Referência: Segurança e estabilidade dos depósitos de resíduos sólidos – DRS1 e DRS2**Local:** Barcarena – PA

FG-2201-NHB-A-BA-RT23-02

RELATÓRIO TÉCNICO DE AVALIAÇÃO DA COMPATIBILIDADE DO PROJETO EXECUTIVO DO DRS1

**AUDITORIA DE SEGURANÇA E
ESTABILIDADE DOS DEPÓSITOS DE
RESÍDUOS SÓLIDOS DRS1 E DRS2**

Figura 7.3 – Seções típicas da impermeabilização do dique e dos canais do DRS1 (D1-3540-54-G-1155 R01, PIMENTA DE AVILA, 2021).

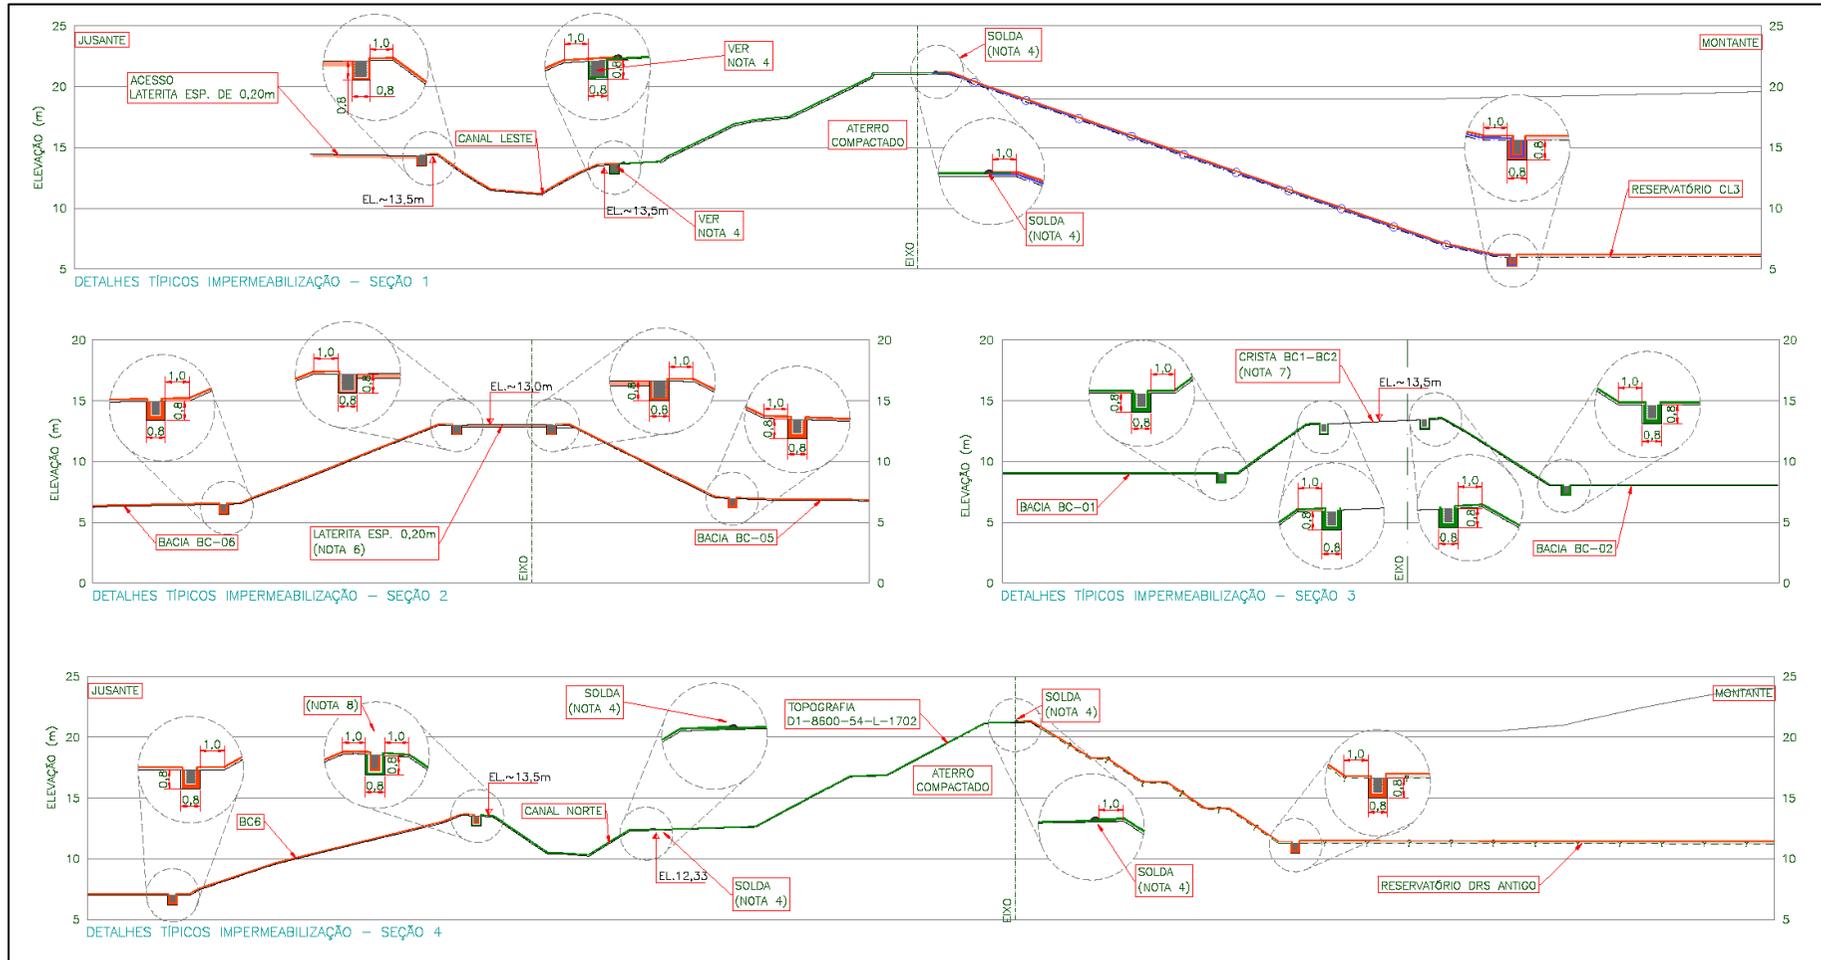
Após a análise, conclui-se que foi adotado valor de espessura da geomembrana adequado sob os resíduos para atender aos esforços que o DRS 1 irá exercer ao final de sua implantação para as células CL 1, 2 e 3, lembrando que sob os resíduos é utilizada geomembrana de 1,5mm de espessura. Além disso, no presente relatório também foi identificado que a gramatura do geotêxtil de proteção ao puncionamento está dimensionada de forma conservadora e a vala de ancoragem da geomembrana está adequada.

Figura 7.4 - Gráfico de Frequência de Grau de compactação – Parede NORTE (PIMENTA DE AVILA, 2005)

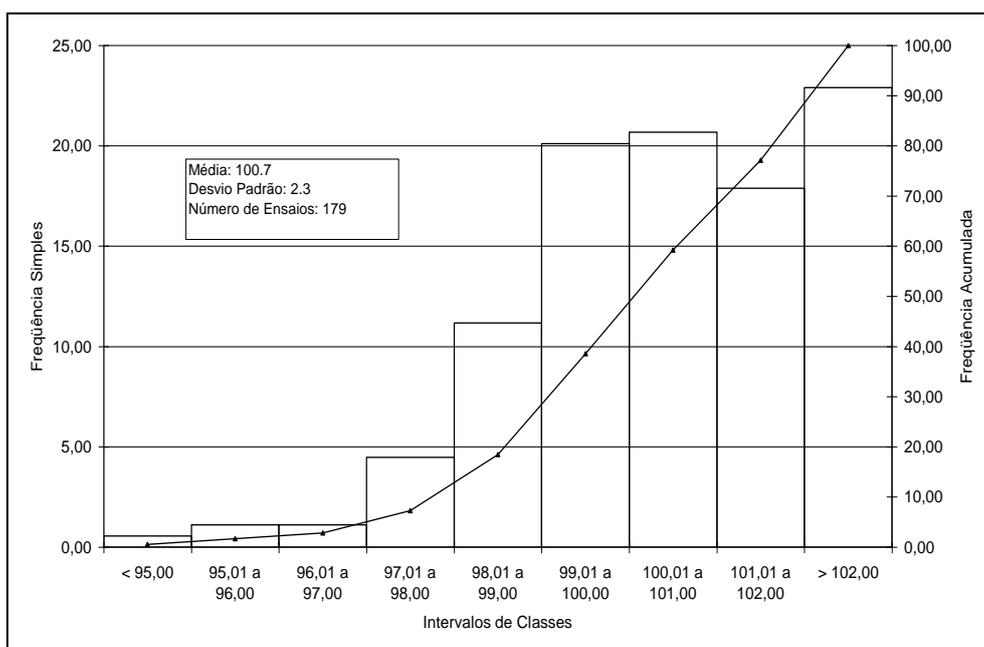
O relatório AN-201-NT-7668-0A conclui que os resultados dos ensaios apresentados mostram que o trabalho de compactação das camadas (homogeneização e compactação) proporcionou grau de compactação e desvio de umidade conforme critérios estabelecidos no projeto.
